Date 2026/6/5	Bulletin n° 135	Modèle Tous les modèles GT1175, toutes les portes coulissantes en verre, H60 et H105
Objet Remplacement de l'interrupteur de position de porte standard par un interrupteur de position bipolaire à deux positions

Notice

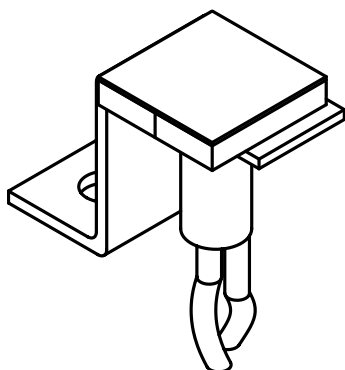
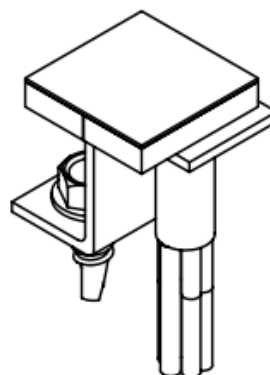
L'interrupteur de position de porte standard à contact simple normalement fermé (A-00386) ne sera plus utilisé.

On utilisera désormais un interrupteur de position de porte bipolaire à double position (DPDT) (A-00718).

« DPDT » désigne deux jeux de contacts, chacun comportant des contacts normalement ouverts et normalement fermés.

Cet interrupteur s'avère plus polyvalent pour répondre aux besoins de nombreux utilisateurs finaux que l'interrupteur de position de porte standard.

Ancien interrupteur de position de porte standard
Référence : A-00386 (trousse)

Interrupteur bipolaire à double position
Référence : A-00718 (trousse)
